使用済セシウム吸着塔一時保管施設（第三施設）の変更 に係る実施計画変更認可申請について（補足説明資料）

2020年12月23日

東京電力ホールディングス株式会社

3 – 2 . 使用済セシウム吸着塔一時保管施設（第三施設）作業概要

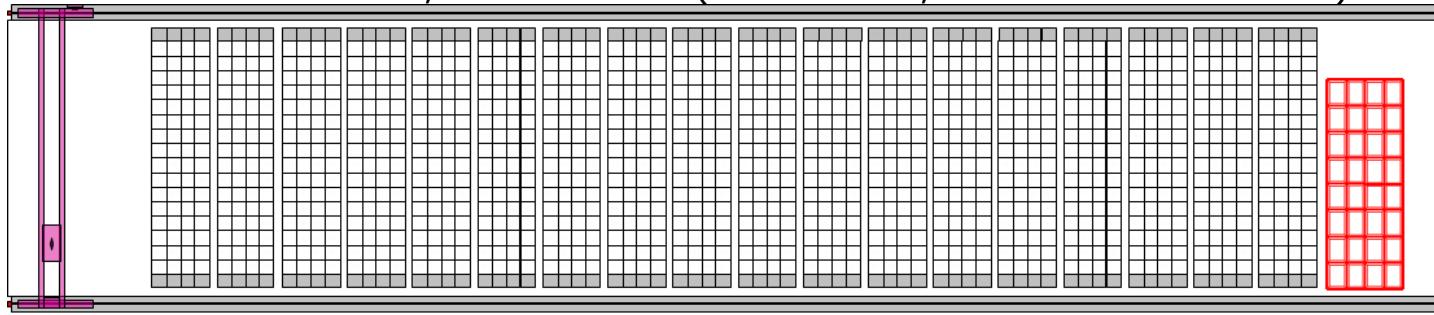
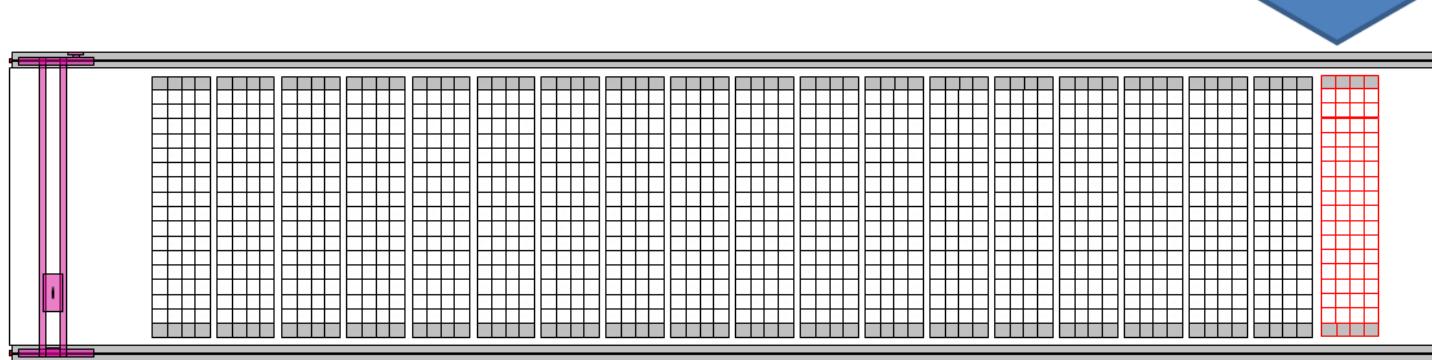
- KURION等[※]64基分用として確保されていた未使用のボックスカルバートをHIC192基分用ボックスカルバートに変更を行う。
変更後のHIC保管容量は3,648基となる。(既保管容量3,456基 + 増設容量192基)

KURION等64基分用

HIC192基分用

図1 一時保管施設に保管したHICの発生時期と側面表面線量率の分布

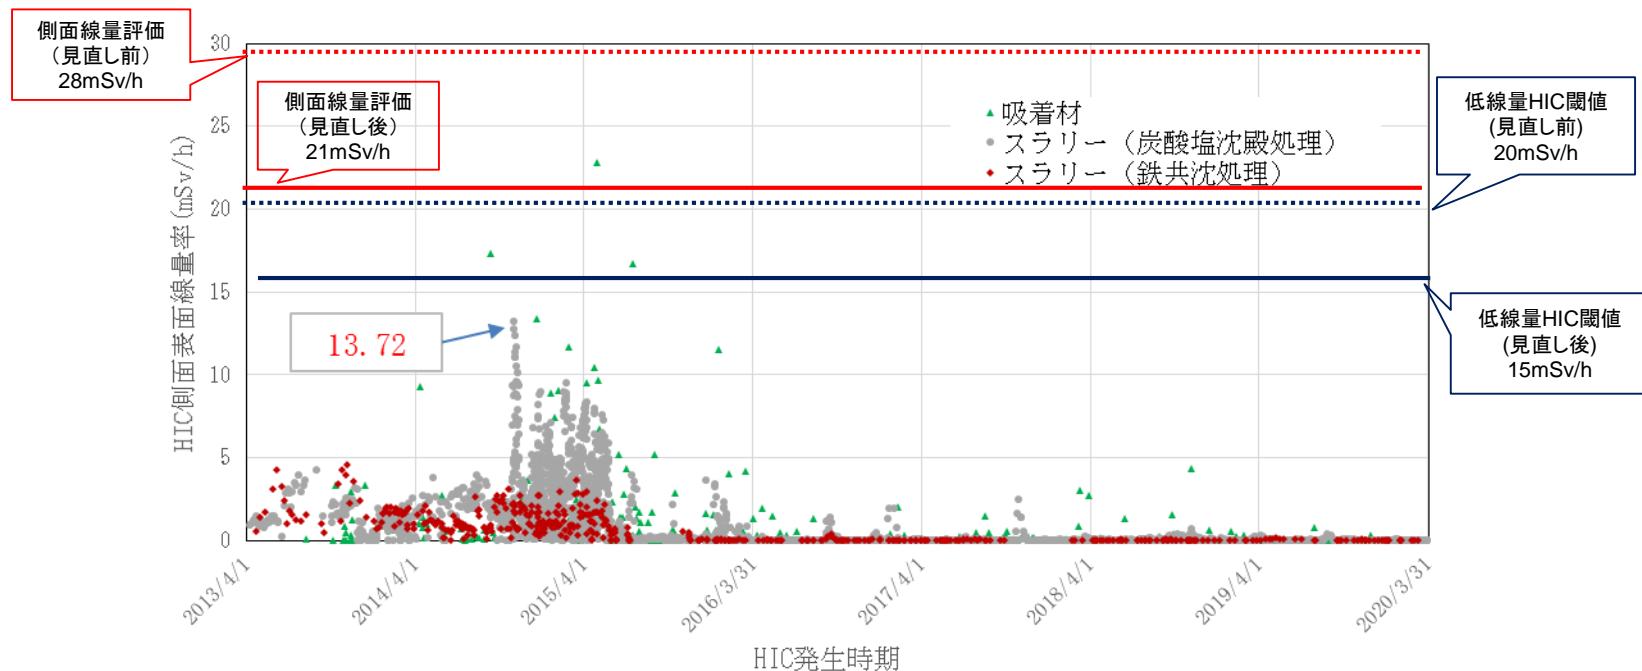
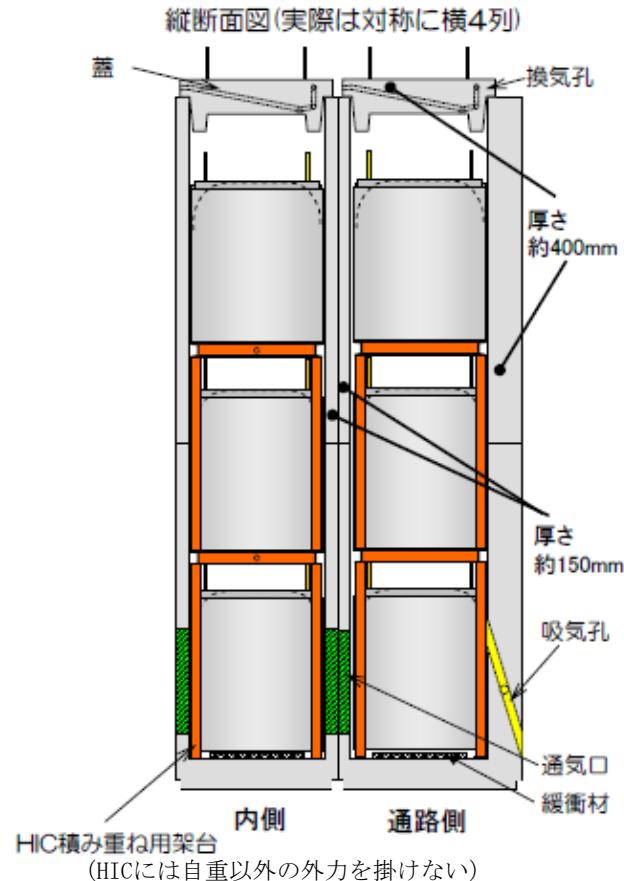
- これまで発生したHICは、全数の線量を測定しており、側面表面線量率のうち炭酸塩沈殿スラリーが最大で 13.72mSv/h であることを確認している。（図1）
- 現行の炭酸塩沈殿スラリーの側面線量評価については、 28mSv/h と評価されており、過剰に保守的であることから、線量測定実績より見直しを行う。また、合わせて低線量HICの閾値（ 20mSv/h ）についても見直しを行う。（現行評価の3／4倍）

4. 第三施設におけるボックスカルバーの遮へい機能の見直しについて（2/2）

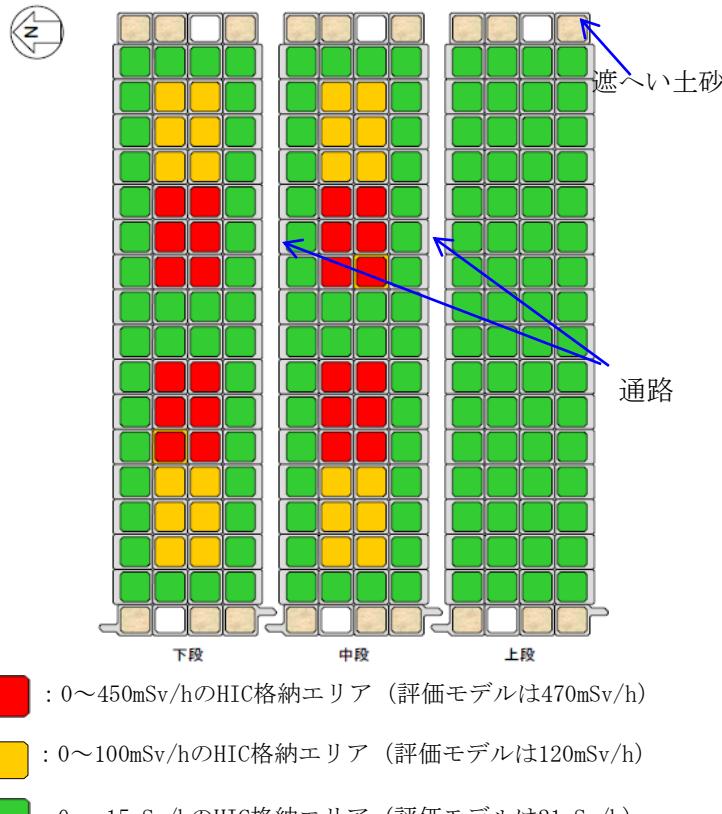
- 今回の見直し後、 15mSv/h を超えるHICが発生した場合においても、ボックスカルバート中央エリア下段・中段に保管することで対応が可能である。

5. 表面線量15mSv/h超のHIC格納場所について

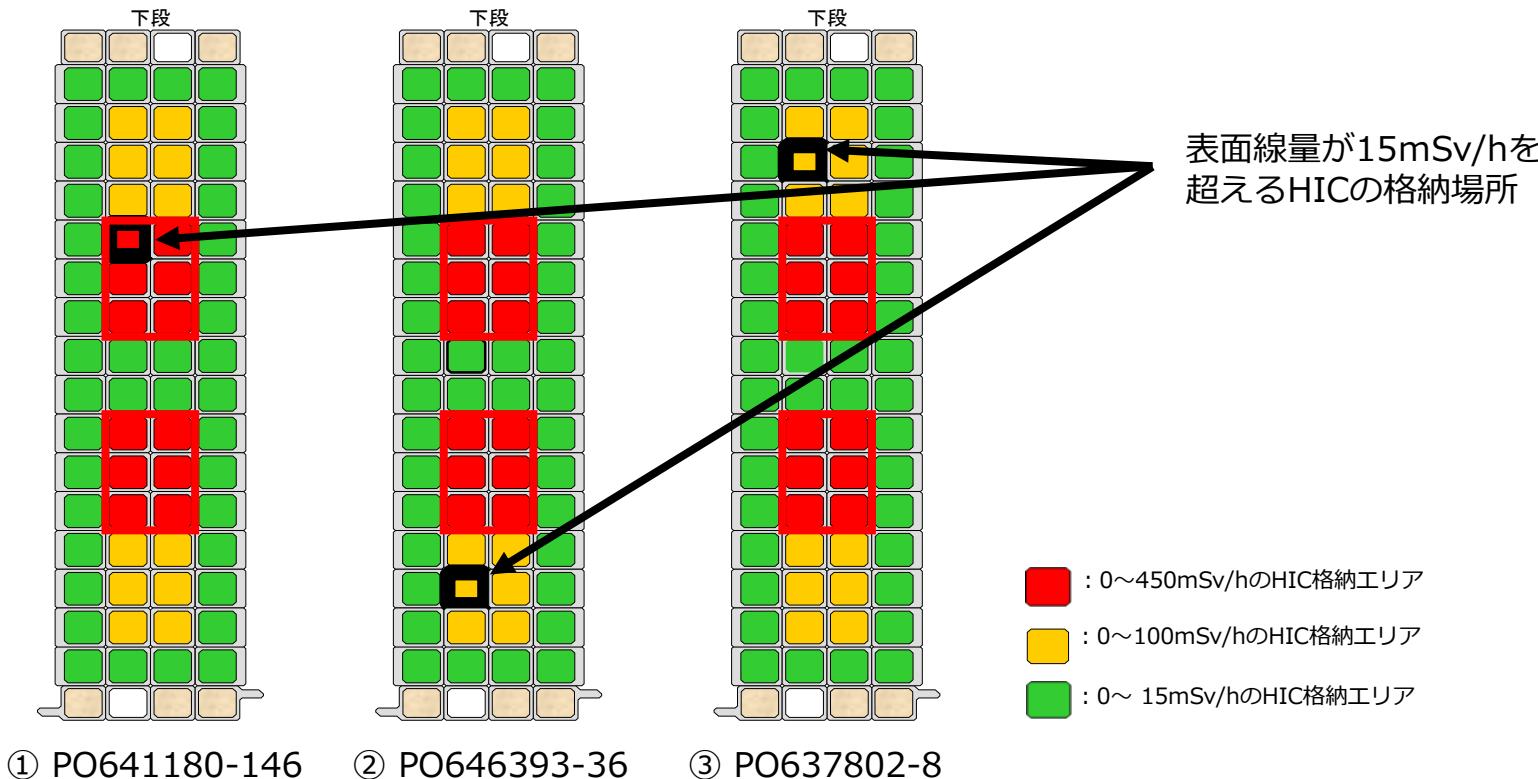
- 第三施設に保管しているHICのうち3基について、表面線量最大値が15mSv/hを超えていることが確認されているが、これらのHICは高線量HIC格納エリア(下図の赤、黄色のエリア)に保管されているため、低線量HIC格納エリア(下図の緑色のエリア)の閾値を20mSv/hから15mSv/hへ変更することは問題ないと考える。

- ① PO641180-146, 収納座標12BL-47L (下段), 表面線量最大値 22.560mSv/h
- ② PO646393-36, 収納座標15BL-59C (下段), 表面線量最大値 16.680mSv/h
- ③ PO637802-8, 収納座標14BL-54N (下段), 表面線量最大値 17.350mSv/h
